**Nota zienswijzen en staat van wijzigingen
uitwerkingsplan “Westpolder/Bolwerk 2012,
deelplan 7, bouwstroom 1”**

Figuur 1

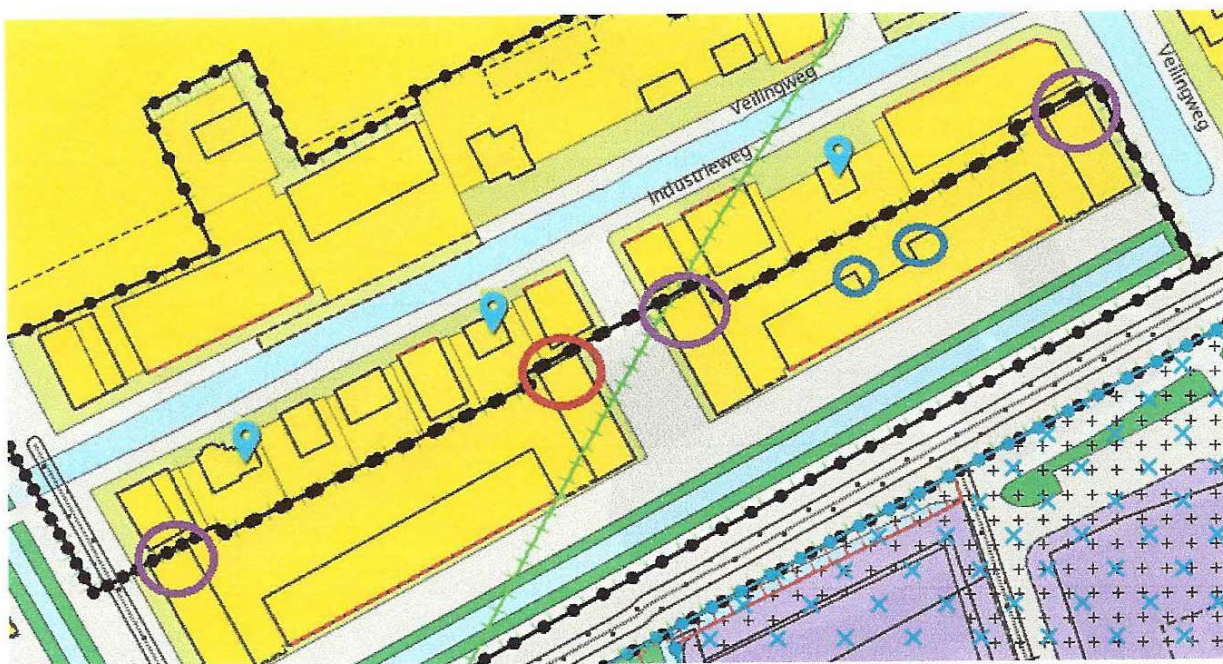
De zienswijze van hen is dan ook dat de achtergevel van hun woning een verspringend karakter heeft en dat ook vanaf daar gemeten dient te worden om te toetsen of aan de belemmeringshoek voor bestaande woningen van 2001 en ouder naar de nieuwbouw in deelplan 7, bouwstroom 1 voldaan wordt. Daarbij verwijzen zij naar de blauwe cirkels die in figuur 1, dat deel uitmaakt van de zienswijze, zijn weergegeven. Op die plaatsen voldoet het ontwerpuitwerkingsplan “Westpolder/Bolwerk 2012, deelplan 7, bouwstroom 1” dus niet aan de afstand uit bovengenoemde belemmeringshoek. Verder verwijst hij ook naar punt 25 van de zienswijze.

19. Het huis van familie Van den Baard, Industrierweg 111, krijgt een huizenblok net achter de woning wat qua hoogte en afstand niet in verhouding staat. Dit kan geen integraal ontwerp genoemd worden, waarbij de nieuwe woningen geïntegreerd zijn in het bestaande karakter. Zie de rode cirkel in figuur 1.
20. Deelplan 7 steekt, in de zienswijze van de reclamanten, in deelplan 10 (zie paarse cirkels in figuur 1), hoewel er geen exacte begrenzing van deelplan 10 is. Er zijn wel toezeggingen gedaan om beide deelplannen te scheiden vanwege de infrastructuur en het karakter van deelplan 10. Daarom is het teleurstellend dat het huidige ontwerp wederom verslechterd. Een verbetering van het ontwerp lijkt hier op zijn plaats.

Overigens wijst de nadere uitwerking van de ontwerpen van de woningen uit dat de diepte van de bouwvlakken uit het ontwerpuitwerkingsplan, onder andere ter plaatse van de blauwe cirkels in figuur 1, verkleind kan worden tot 11 meter (zie ook wijziging 2 uit § 2.2 van deze nota).

19. Het huizenblok in de rode cirkel in figuur 1 staat in feite in het verlengde van de garage van de woning Industrieweg 111. Zodoende is de afstand tot de daadwerkelijke woning stedenbouwkundig aanvaardbaar. Daarnaast hoeft het uitwerkingsplan, m.n. de verbeelding in combinatie met de regels, geen weergave van de werkelijkheid te zijn. Ze geeft de maximale planologische mogelijkheden aan, waardoor woningen kunnen worden ontworpen die naast aan de randvoorwaarden die het uitwerkingsplan geeft, ook kunnen voldoen aan randvoorwaarden uit andere van toepassing zijnde wet- en regelgeving. In de regels is bijvoorbeeld ook bepaald dat als er eenmaal een hoofdgebouw (de woning) staat, de maatvoering van het hoofdgebouw zoals dat vergund is de maximale maatvoering is.

Overigens wijst de nadere uitwerking van de ontwerpen van de woningen uit dat de diepte van de bouwvlakken uit het ontwerpuitwerkingsplan, onder andere ter plaatse van de rode cirkel in figuur 1, verkleind kan worden tot 12 meter (zie ook wijziging 2 uit § 2.2 van deze nota). Daarnaast zullen de (zij)gevel(s) van de woning(en) in de rode cirkel (en ook in de paarse cirkels) in figuur 1 geen gevelopeningen krijgen.

Op basis van de nadere uitwerking van de ontwerpen van de woningen wordt wel de diepte van de bouwvlakken uit het ontwerpuitwerkingsplan, onder andere ter plaatse van de cirkels in figuur 1, verkleind. Dit wordt verwoord als wijziging 2 in § 2.2 van deze nota.
